ÚZEMNÍ PLÁN MĚSTA BRNA

Textová část odůvodnění Příloha č. 5
kapitola 19

VYHODNOCENÍ PŘIPOMÍNEK

**d) Opakované veřejné projednání upraveného Návrhu z roku 2021
(prosinec)**

Ch 8

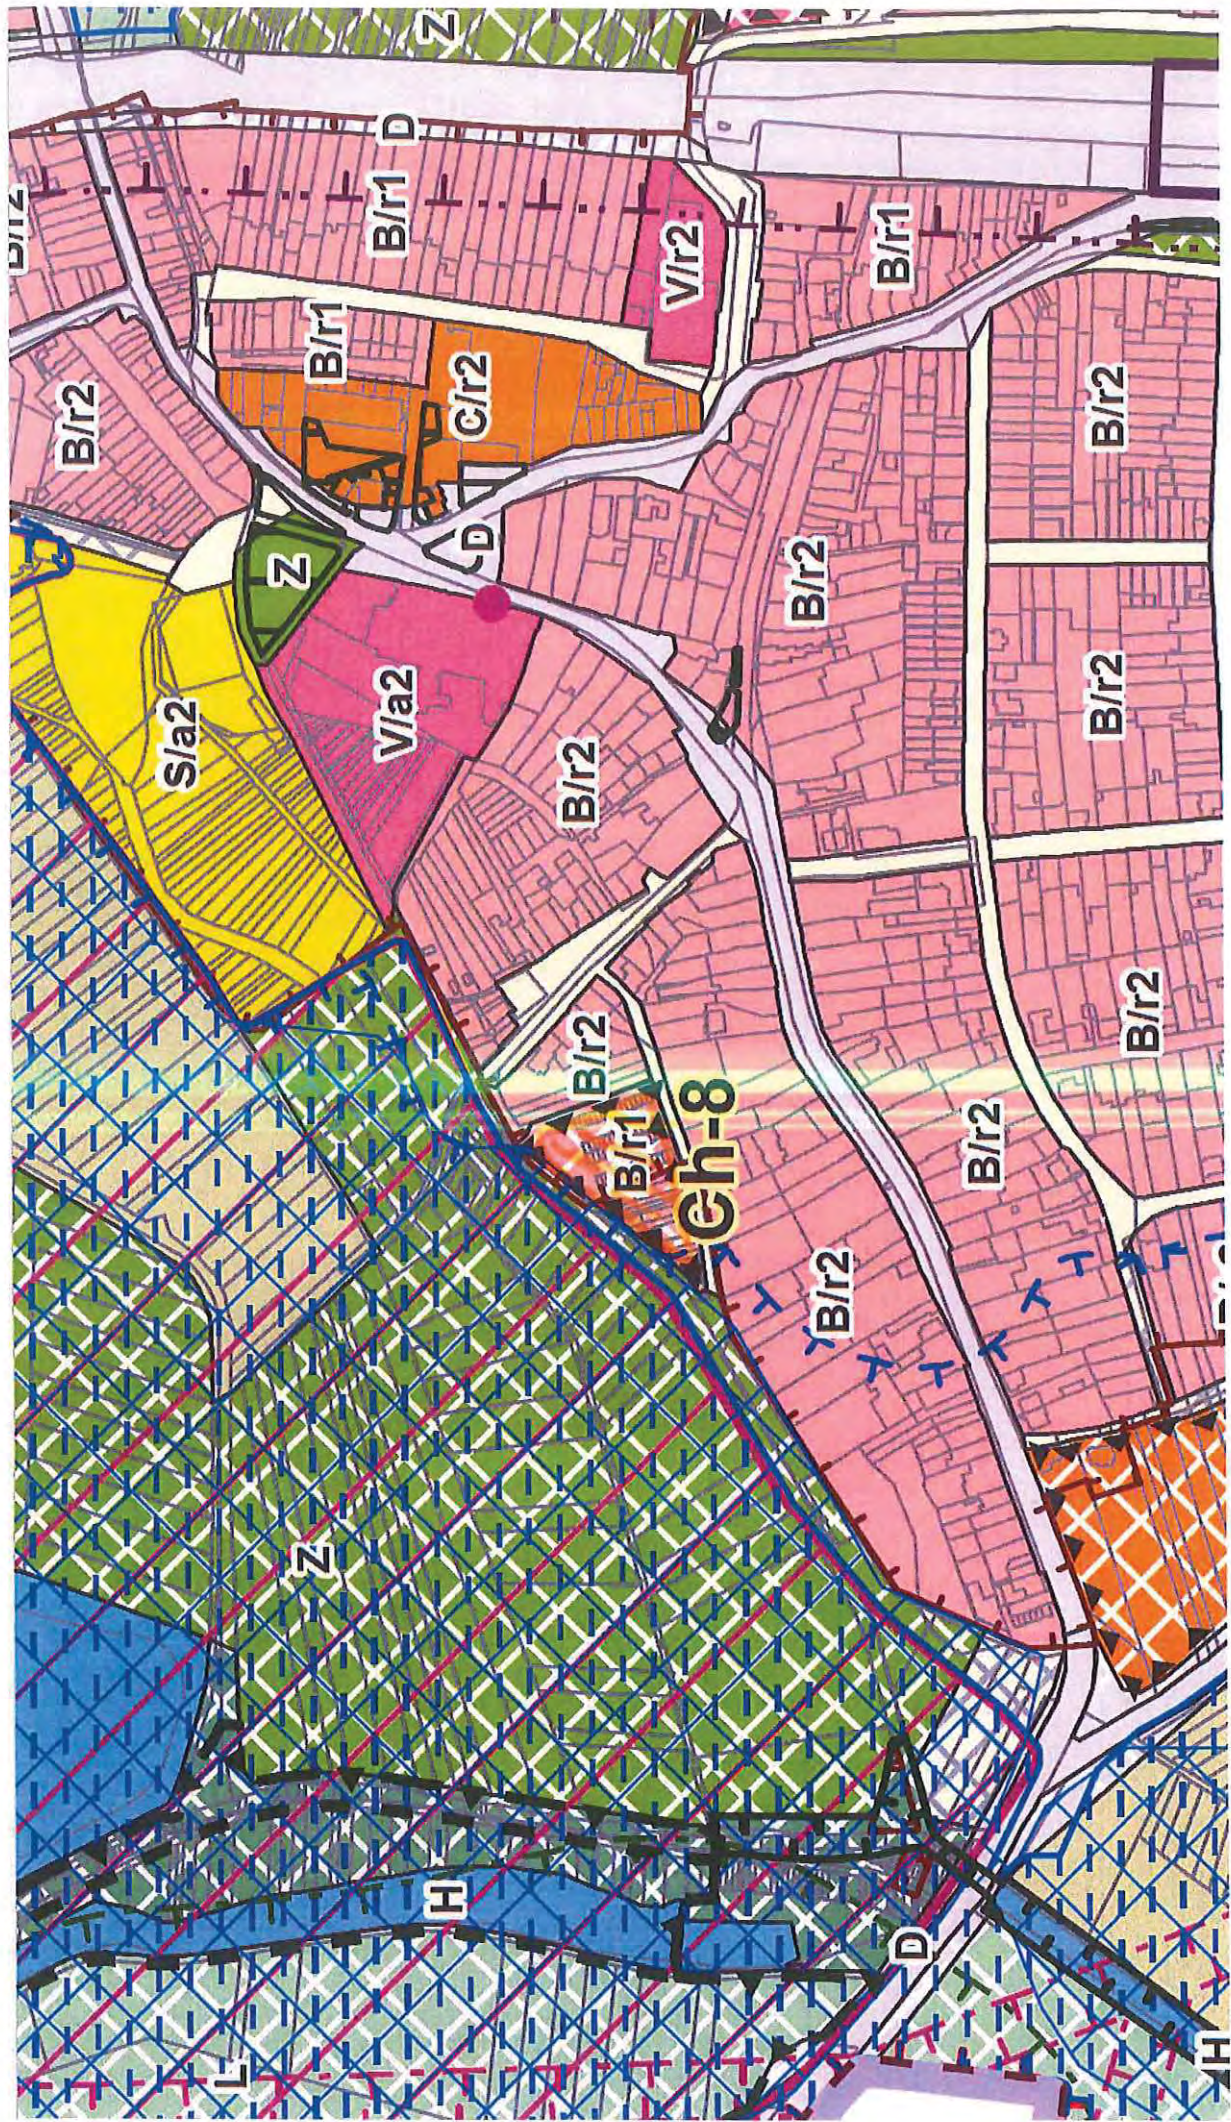
9**Přípomínka č. 8: Požadavek na změnu ploch bydlení v lokalitě Ch – 8 na plochy vhodné pro uzavřený garážový dvůr****9****Vymezení dotčeného území:**

Nesouhlasíme s vymezením návrhové plochy bydlení B/r1 v lokalitě Ch – 8 V Lázinkách (viz příloha „CH8“), z důvodu kolize s plánovaným protipovodňovým opatřením a vysokou hladinou stoleté vody Q100.

Navrženou plochu bydlení požadujeme označit jako plochu vhodnou pro uzavřený garážový dvůr - přípustným způsobem využití pro parkování v garážích.

— požadujeme vstupy regulativu pro garáže

čb-9

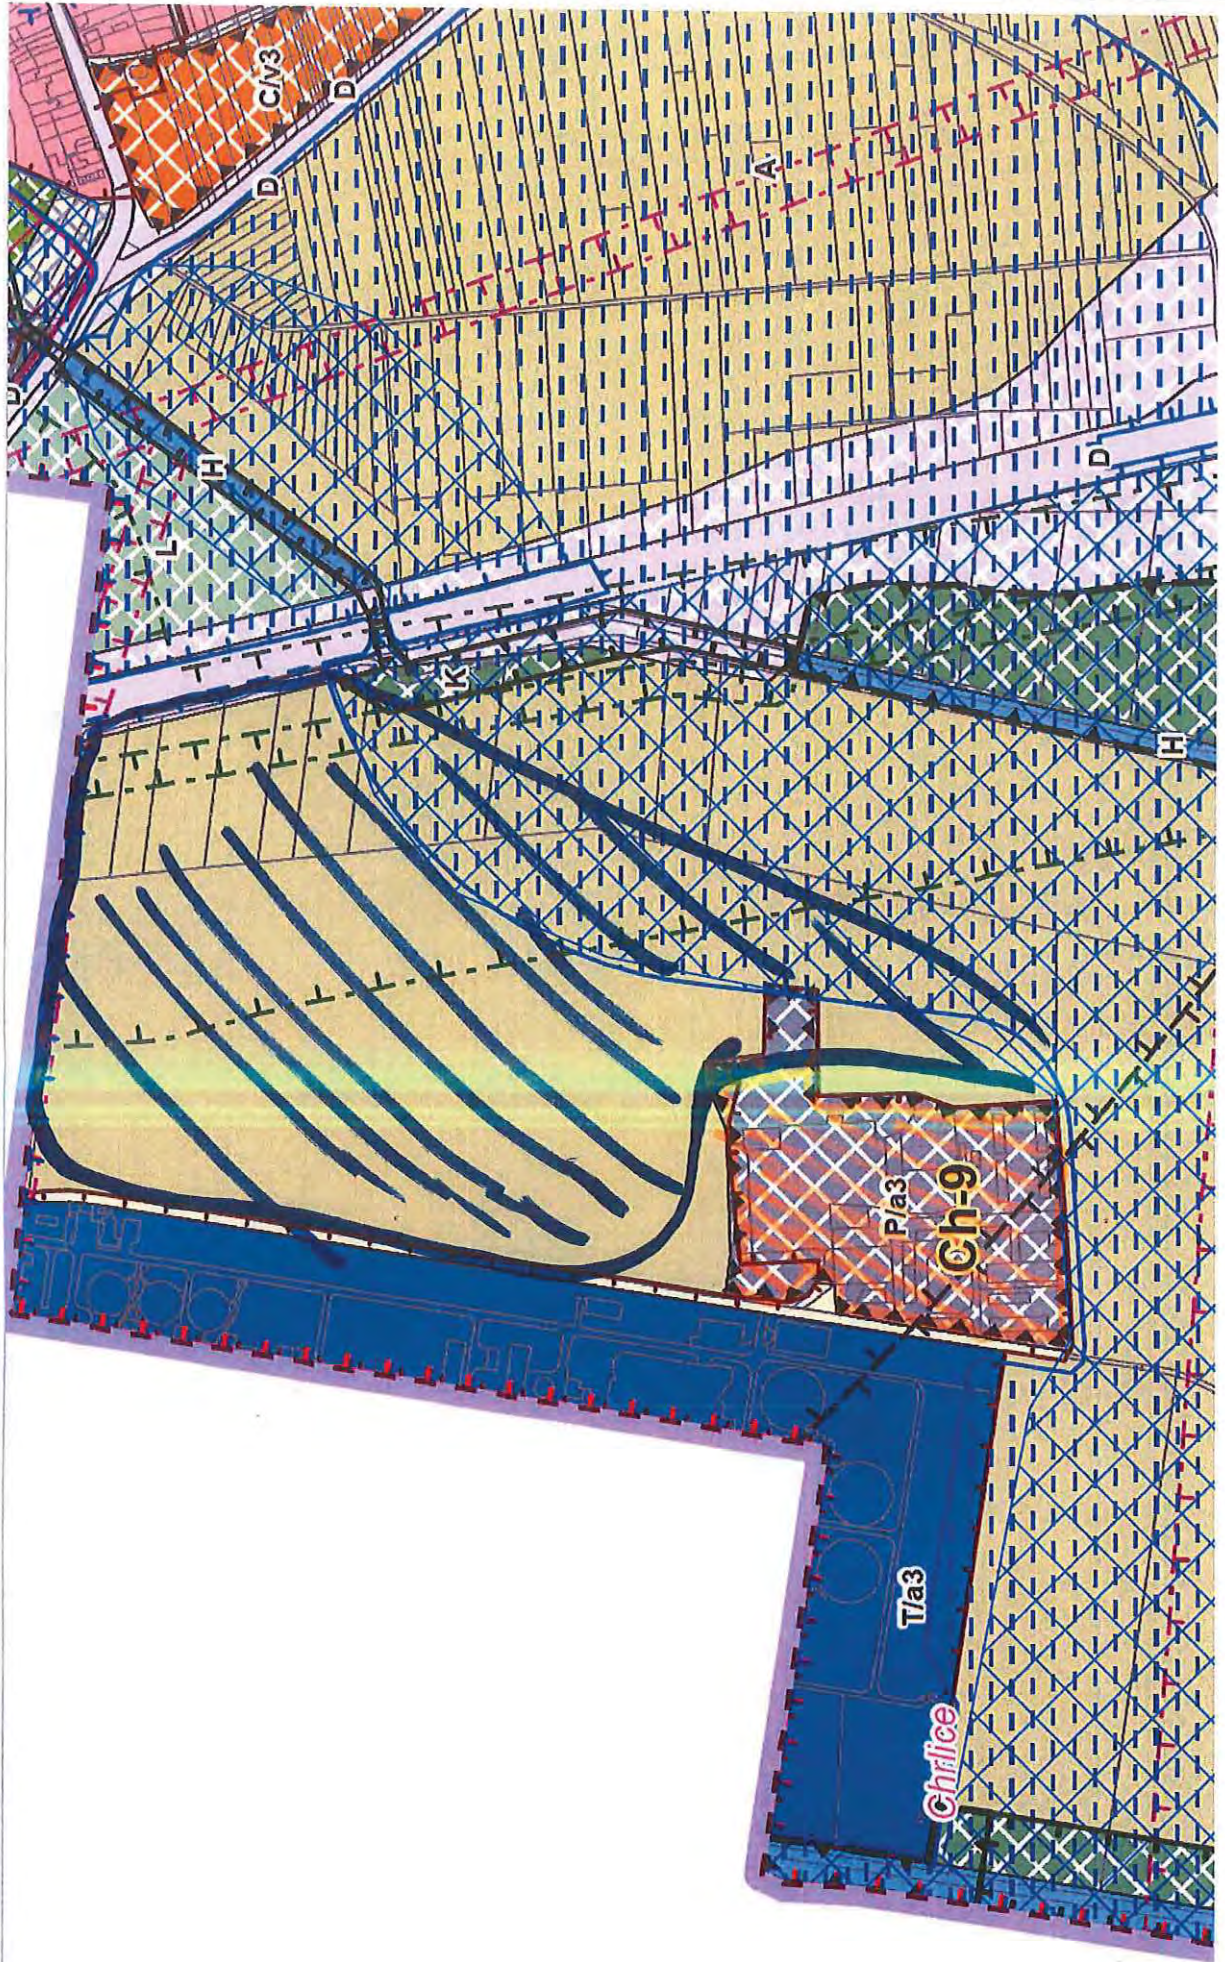
1**Přípomínka č. 9: Požadavek na snížení výškové úrovně zástavby v ploše výroby a skladování a na rozšíření retenčního prostoru v Lokalitě Ch – 9****1****0****Vymezení dotčeného území:**

Požaduje snížení výškové úrovně zástavby v návrhové ploše pro výrobu a skladování P/a3 v Lokalitě Ch - 9 U Jezu na úroveň 2 – výškové rozpětí 3 – 10m.

Z důvodu vysoké hladiny stoleté vody Q100 navrhujeme doplnit v řádku Karty lokality PPO podmínku „Lokalita je dotčena umístěním protipovodňového opatření. Využití části plochy umístěné v aktivní zóně záplavového území je podmíněno realizací protipovodňového opatření.“ Zároveň v lokalitě navrhujeme zvětšení plochy prostoru záplavového území dle přílohy „CH9“.

— ZVĚTŠENÍ PŮCHY ROZLIČNÝCH A100 — PŮDAVEK P/a2

СН-№

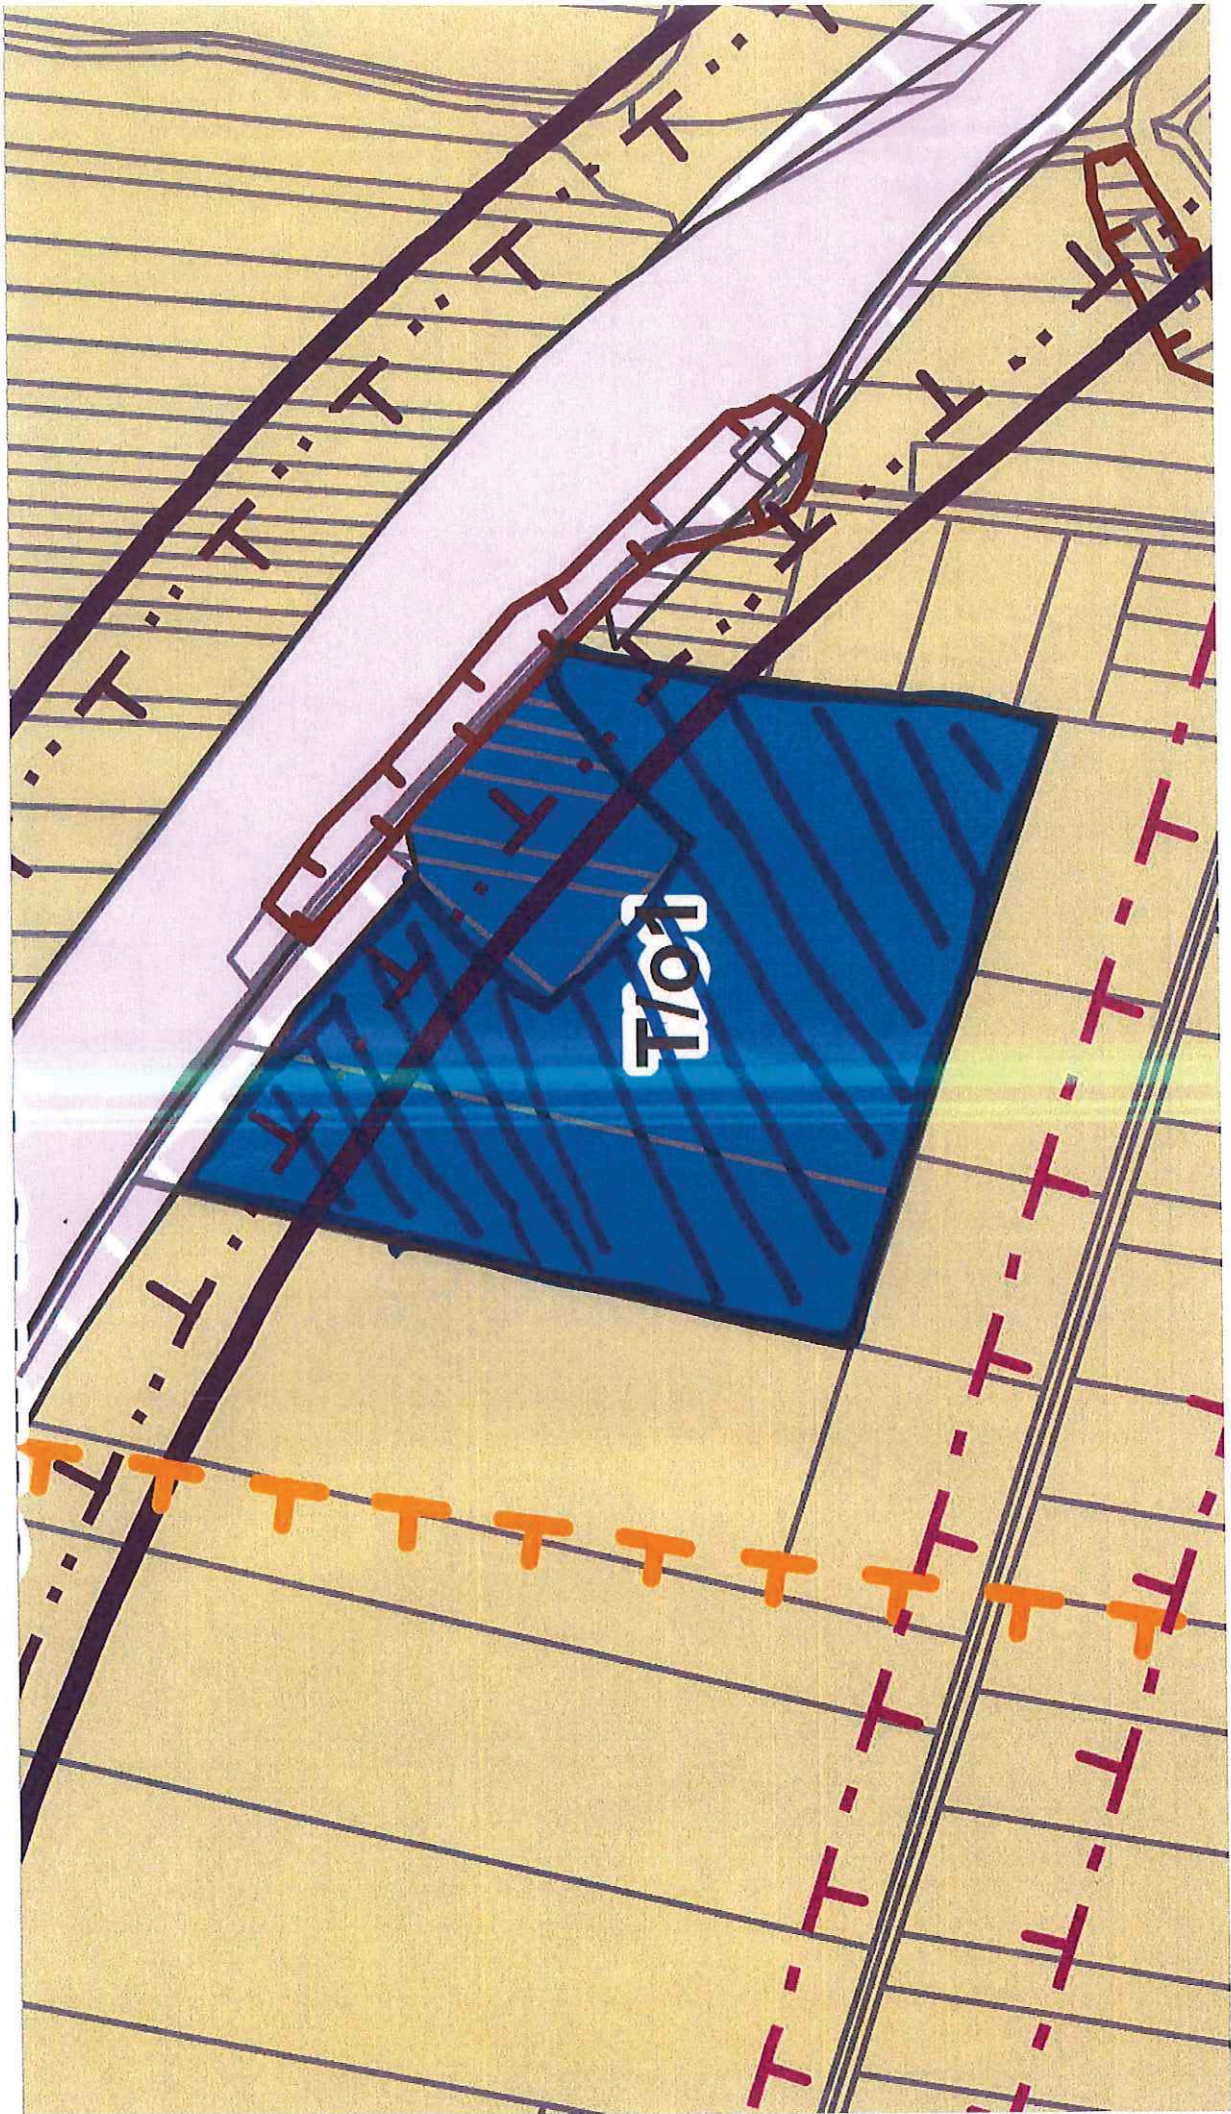
1**Přípomínka č. 10: Požadavek na nerealizování plochy T/o1. Nesouhlas s vytvořením plochy na pozemku p.č. 3285, 3290 v k.ú Chrlice.****1****1****Vymezení dotčeného území:****1**

Plocha T – areál Setra – bývalé zemědělské hnojiště – na p.č. 3290 a 3285 - tato plocha nebyla popsána v návrhu ÚP města Brna v roce 2020 - městská část s návrhem technické infrastruktury nesouhlasí na pozemku p.č. 3285 ani na pozemku p.č. 3290 k.ú. Chrlice. Majitel pozemku a původního zemědělského hnojiště nepostupuje v souladu s právem, při vykonávání své podnikatelské činnosti v rámci odpadového hospodářství.

Na pozemcích p.č. 3285, 3290 k.ú. Chrlice navrhujeme plochu zemědělskou A, stejně jako jsou využívány ostatní plochy v přilehlém okolí.

V návrhu ÚP je tato plocha uvedena jako stabilizovaná plocha technické infrastruktury, což neodpovídá skutečnosti. Na pozemku p.č. 3290 k.ú. Chrlice se nachází bývalé polní hnojiště, které je v současné době užíváno jako kompostárna s dočasnou dobou užívání na 5 let (dočasné užívání bylo povoleno, neboť užívání nebylo v souladu s platným ÚPmB). Na pozemku p.č. 3285 k.ú. Chrlice nebyla žádná činnost z hlediska stavebního zákona povolena. Vlastník pozemku v této lokalitě v roce 2020 neoprávněně uložil zeminu a šterkopísek.

Příloha 1

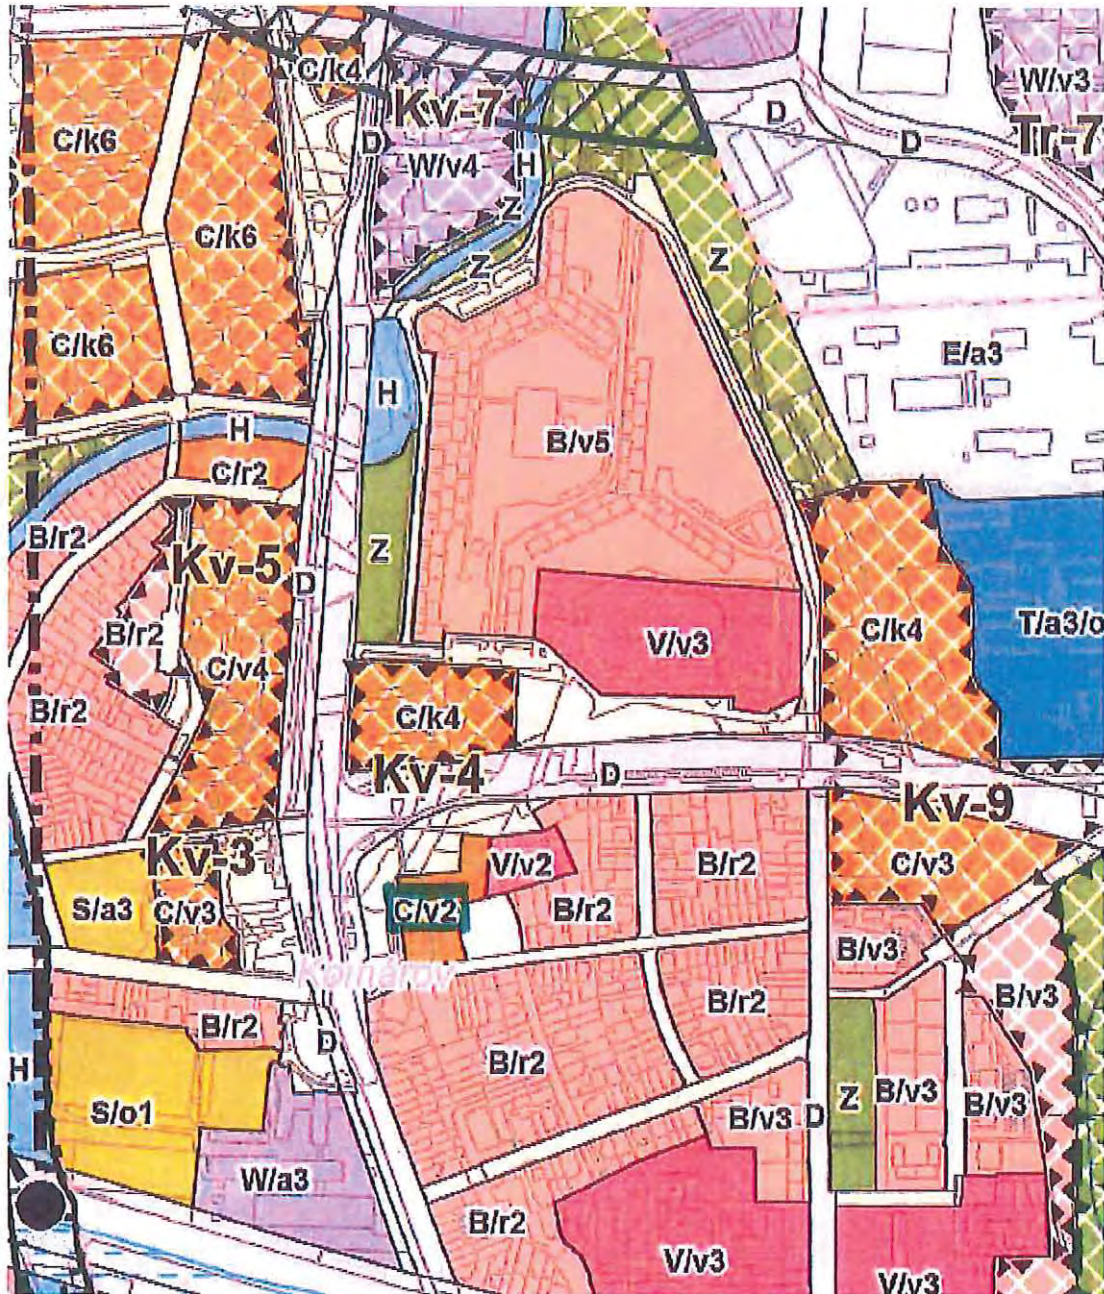
Plochu C/v2 vymezit pouze na stávající zastavěnou plochu s výškou 1.

Příloha 2

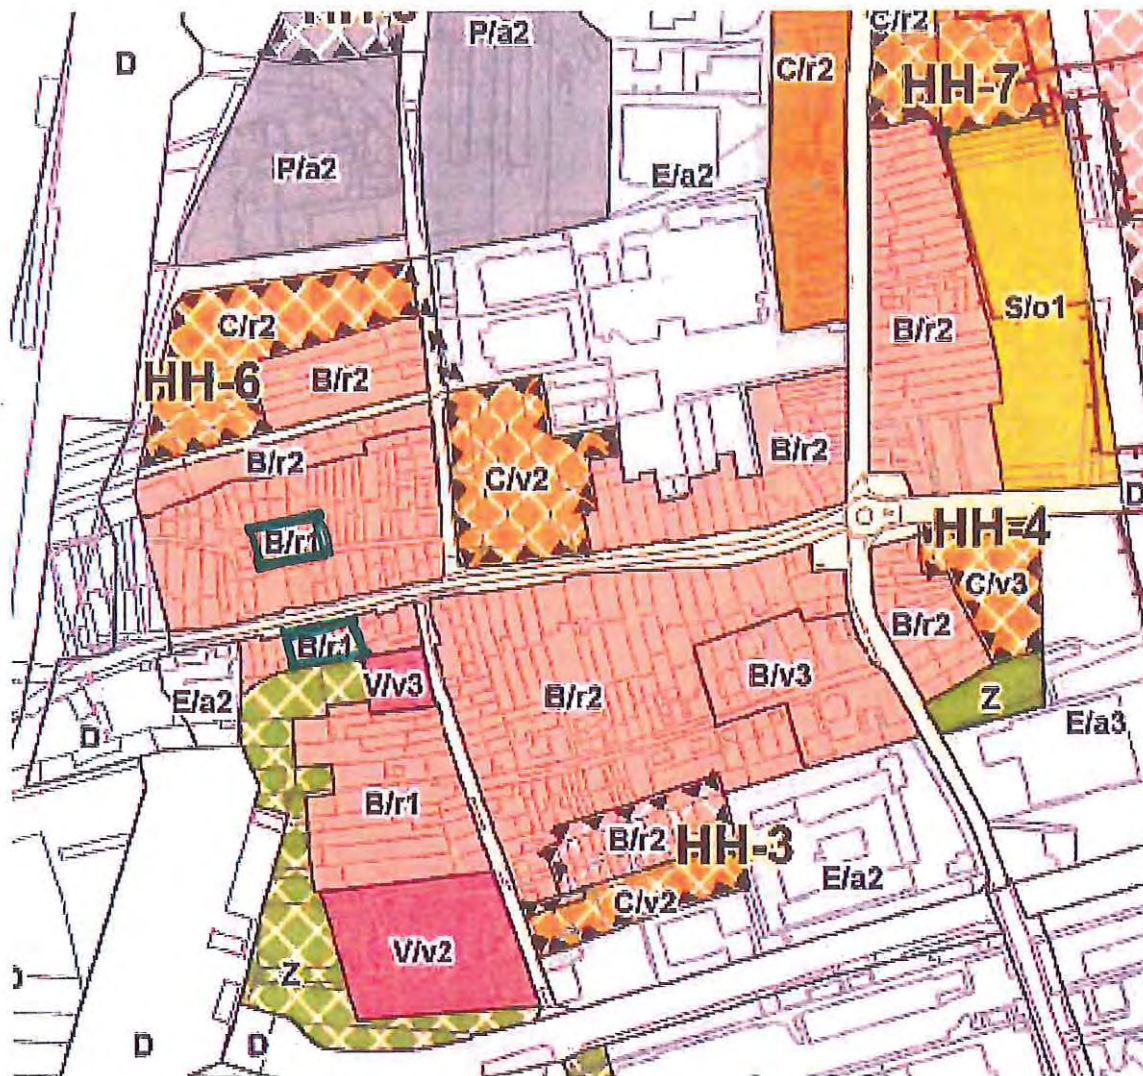
Plochy rezidenčního nízkopodlažního bydlení **B/r1** na levé i pravé straně ulice Sokolova požadujeme zvýšit na **B/r2**.
